ПРО РЕЗУЛЬТАТИ ПРОЄКТУВАННЯ САДИБИ-МУЗЕЮ В.І. ВЕРНАДСЬКОГО В С.ЯРЕСЬКИ ШИШАЦЬКОГО РАЙОНУ ПОЛТАВСЬКОЇ ОБЛАСТІ

Губарь В.М., архітектор
Горик О.В., інженер

Вступ. Робочий проект 12-05-63-АБ Архітектурні рішення, розроблений студентським проектно-конструкторським бюро (СПКБ) Полтавського національного технічного університету імені Юрія Кондратюка 10.06.2015 року в порядку власної ініціативи і хоча автори репрезентували його як новітню розробку, об'єктивно вона є альтернативною проектам, розробленим фахівцями обласного Благодійного фонду В.І. Вернадського у 1995, 2000, 2005, 2011 роках:

Схема генплану. Виділення черг будівництва, меж території забудови

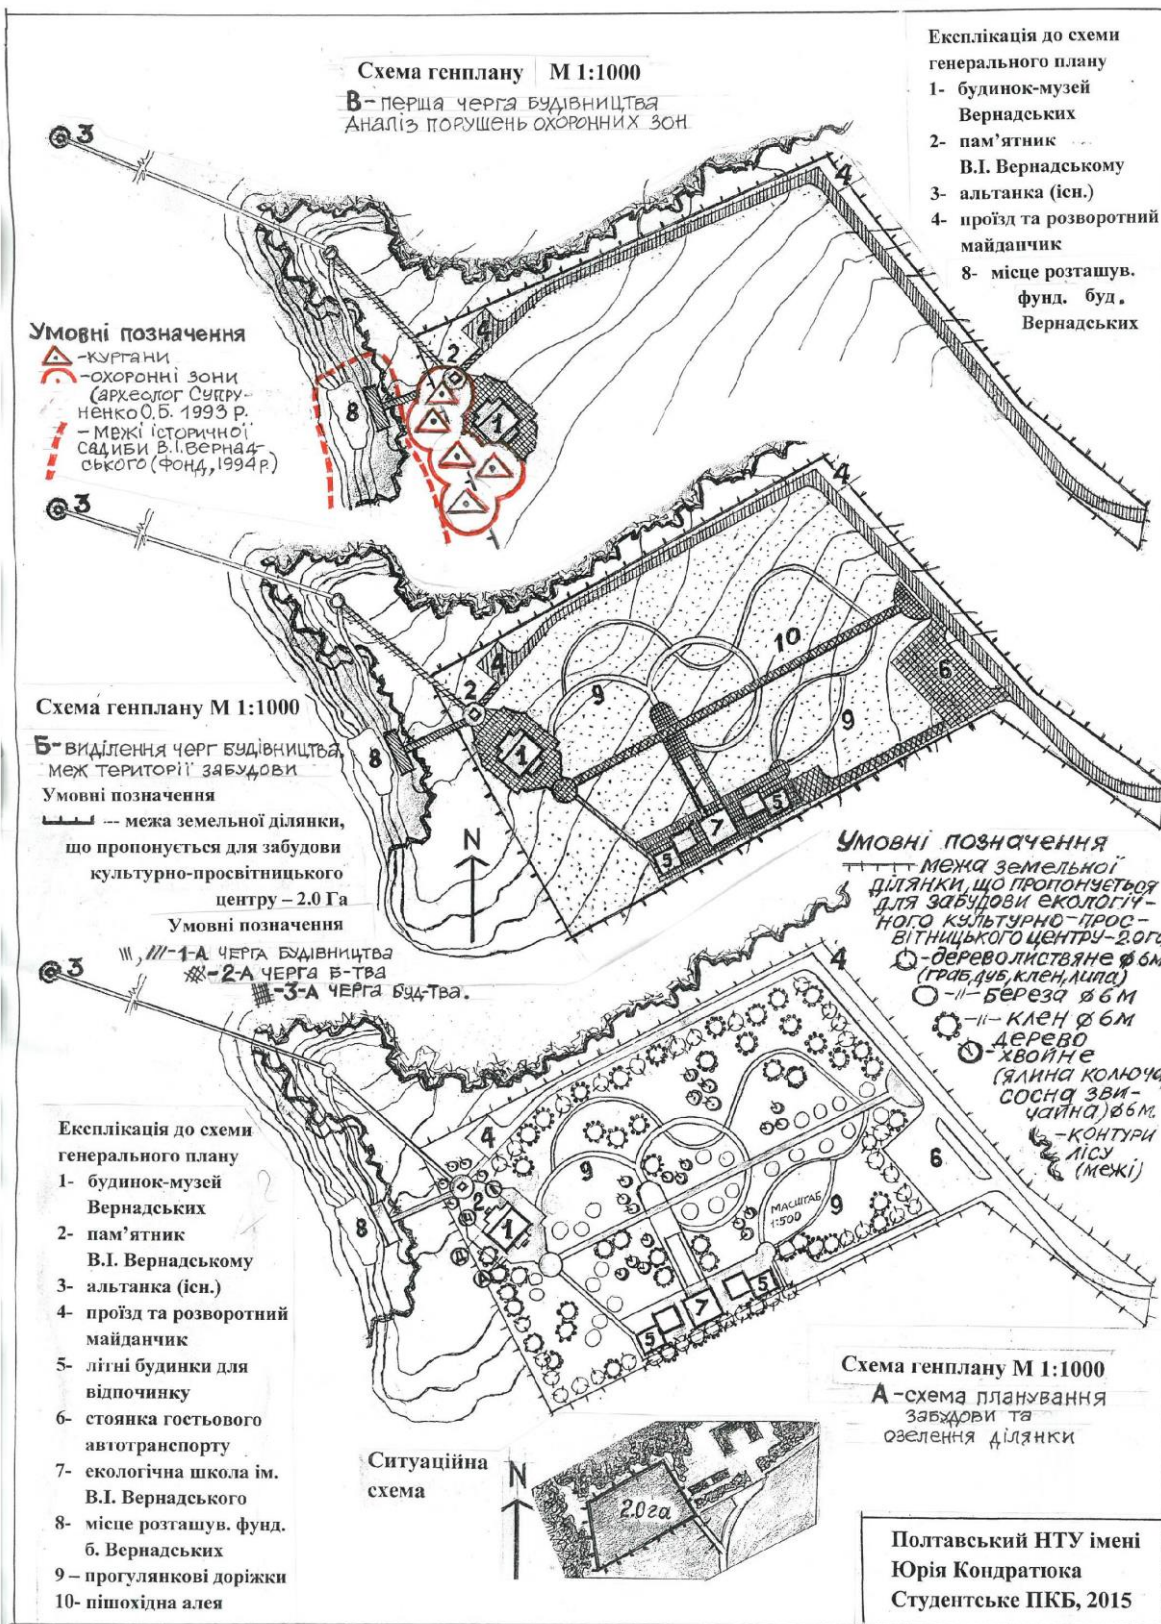
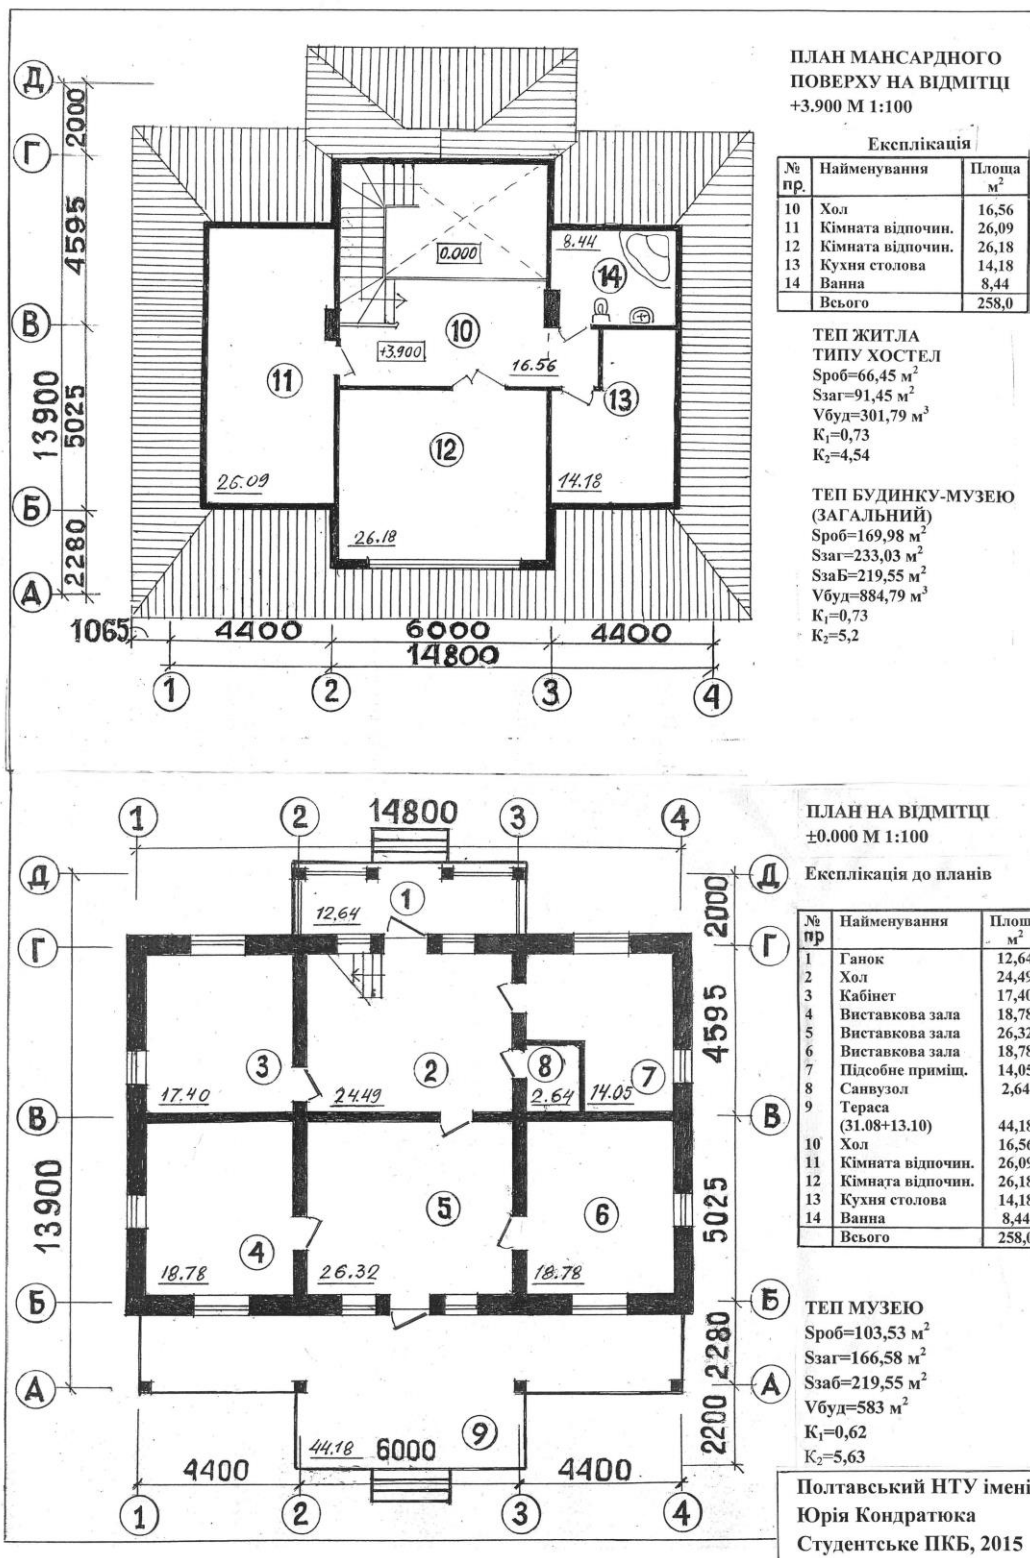
На аркуші 2, формату А-3 надана схема генерального плану (масштаб 1:1000), як написано в кутовому штампі, в той час на самому кресленні генплану на території скверу (чи парку) чомусь існує напис «масштаб 1:500», а в дійсності креслення виконані в лінійному масштабі, приблизно 1:1480, що категорично недопустимо (додаток 4, рис. 1).

На схемі генплану відсутня роза вітрів, не нанесені опорний план та межі історичної садиби вченого, її основні будівлі. Межі, контур і геометрія

суміжної ділянки забудови в 2 га, не співпадають: на ситуаційній схемі (аерофотозйомка) – гострим є нижній лівий кут, а на схемі генплану - гострим є правий нижній кут (дві зворотні трапеції), тобто схема генплану не відповідає реальній конфігурації ділянки забудови (додаток 4, рис. 1, 2).

Зокрема, при знайомстві з об'єктами першої черги виникають деякі незручності із-за відсутності кільцевих маршрутів та розташування будівлі музею з готелем «дворовим» чолом до монумента та відвідувачів (додаток 4, рис. 1).

генплану з'явилися випадкові осі та вузли, симетричні і асиметричні побудови, яких не вимагає ситуація формальні циркульні алеї та доріжки і т.ін., що аналізується далі (додаток 4, рис. 2).

Якщо співставити розташування погруддя вченому на схемі генплану (аркуш 02) і його розташування на аркуші 03 «Загальні вигляди» очевидні розбіжності. На загальних виглядах (аркуш 03) монумент розміщений в кінці алеї, якої немає на схемі генплану, і повернутий чолом до виходу із будівлі музею-готелю (додаток 4, рис. 1). З якою метою ця будівля розташована тильним фасадом до погруддя В.І. Вернадському залишається загадкою. Взагалі постановка монумента В.І. Вернадському напроти пам'ятного знака В.І. Вернадському, на відстані 30 м в зоні візуального контакту – це явний перебір, своєрідне «ноу-хау» проєктантів, яке не зустрічалось в практиці проєктування та будівництва подібних об'єктів на Полтавщині.

Якщо вважати напрямок «погруддя – пам'ятний знак – альтанка» основною композиційною віссю, то її розвиток у просторі можливий з урахуванням місця розташування курганів, які на даному кресленні не позначені. Автори розташували на цій осі будівлю музею з готелем і завершили її прогулянковою алеєю, яка випадково зорієнтована та «замикає» перспективу на куті крайнього літнього будинку для відпочиваючих (додаток 4, рис. 2).

Основна прогулянкова алея (2 черга будівництва) протяжністю 95 метрів, що веде відвідувачів від стоянки гостьового транспорту до основного об'єкту «стріляє в нікуди» і завершується круглим майданчиком. Під прямим кутом до неї запроектована пішохідна еспланада, яка веде до екологічної школи з літнім житлом. В даному випадку симетричні побудови цього комплексу необґрунтовані і дисонують з асиметричною конфігурацією ділянки забудови. Також не підтверджені розрахунками будівельні об'єми школи та житла, обмежені умови для їх розширення.

Циркульні, напівкруглі та лекальні за геометрією пішохідні доріжки не мають «центрів тяжіння», перетинаються між собою під гострими кутами, що на практиці призводить до затоптування газонів.

б) Потребує корінної переробки схема генерального плану, для чого необхідно:

а) привести у відповідність до ситуаційної схеми (аркуші АБ 02 скошена трапеція з гострим кутом в лівій нижній частині) конфігурацію ділянки забудови в 2 га, де, навпаки, трапеція має протилежний правий гострий кут;

б) на виправлену підоснову нанести:

– межі ділянки садиби В.І. Вернадського;

- місце розташування історичної будівлі дачі вченого;
- місця розташування житлового будинку наглядача Третяка М., колодязя, клуні, господарського двору з конюшнею, коморою, сажем та льодовнею;
- ділянку фруктового саду.

в) окремо необхідно виділити дослідне поле з 4 курганами, один з яких потрапив під замощення майданчику з монументом вченому, який вже побудований;

г) для решти 3-х нанести охоронні зони і зберегти їх в якості об'єктів показу, звільнивши від забудови та збільшивши їх висоту після розкопок;
